Keuringsverslag van een elektrische laagspanning- en zeer lage spanningsinstallatie

NIET CONFORM

Straatnaam: Het Innemen
Huisnummer: 12
Busnummer:
Postcode: 2930
Gemeente: BRASSCHAAT
Land: België

Controlebezoek van een oude huishoudelijke elektrische installatie van een wooneenheid bij verkoop op vraag van de verkoper volgens (KB 08/09/2019) - AREI Boek 1- 8.4.2. en 8.2.1. en 4.2.4.3.

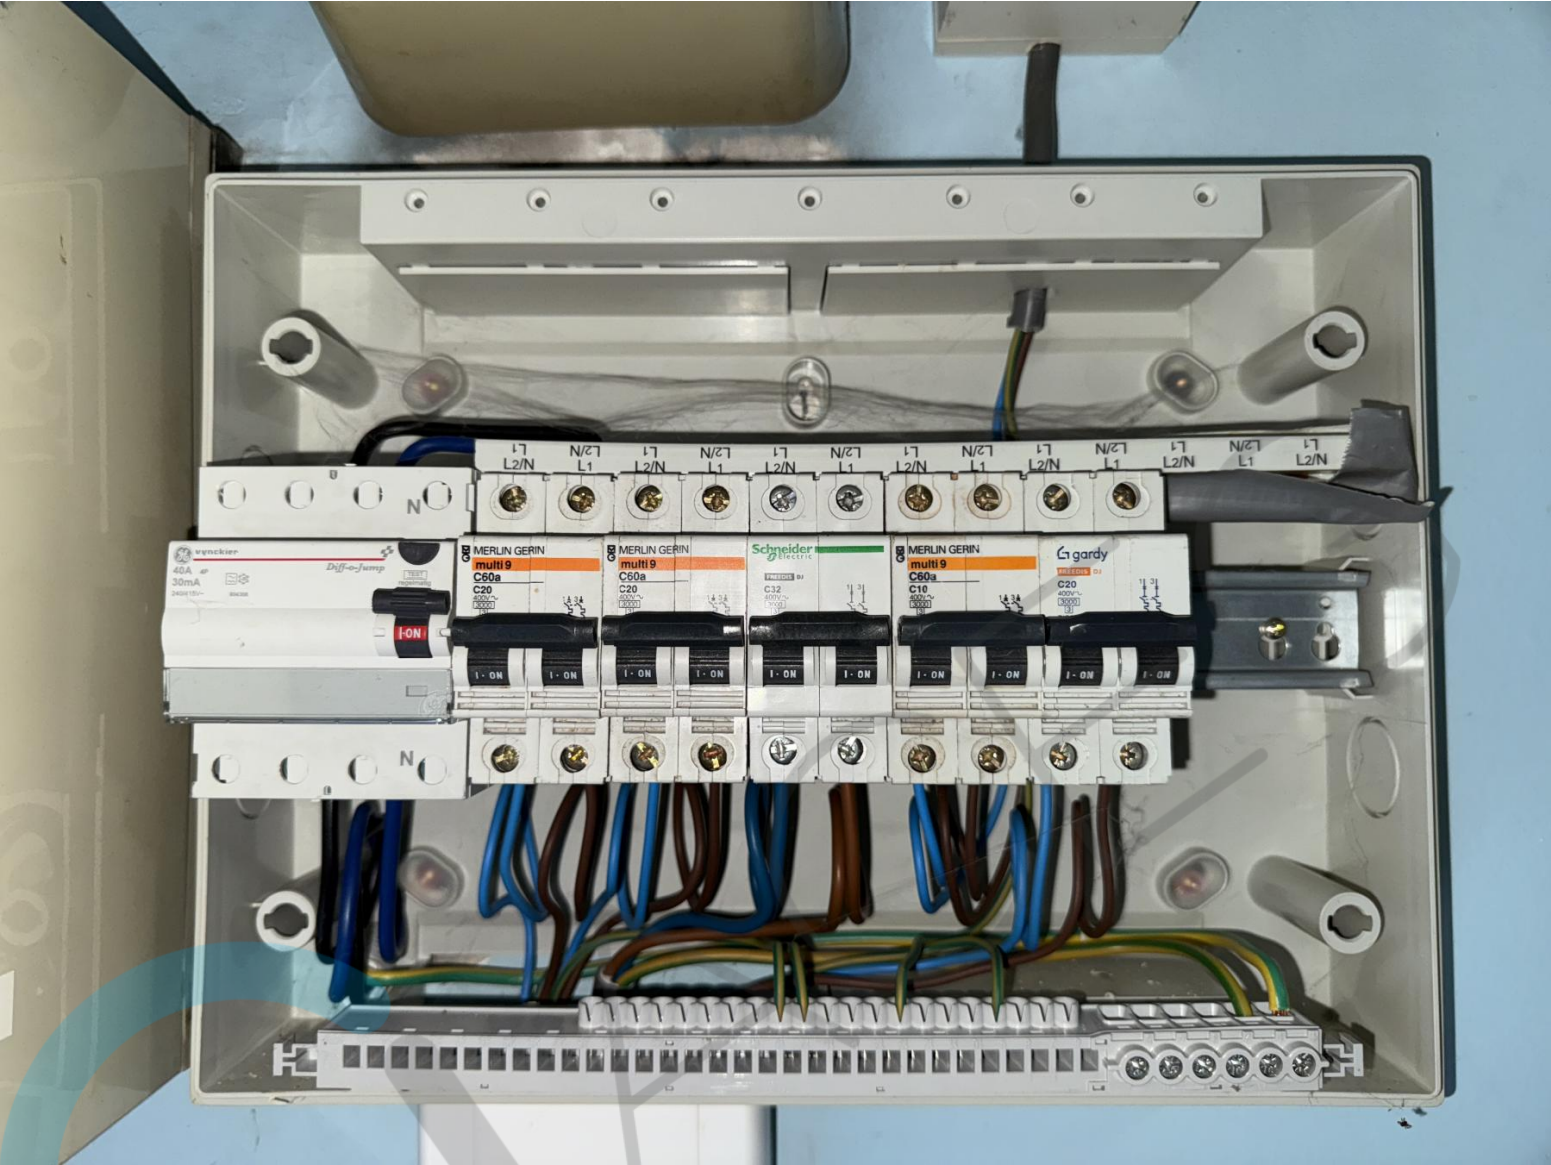
Stopcontacten met aardingspen waar geen aarding toekomt
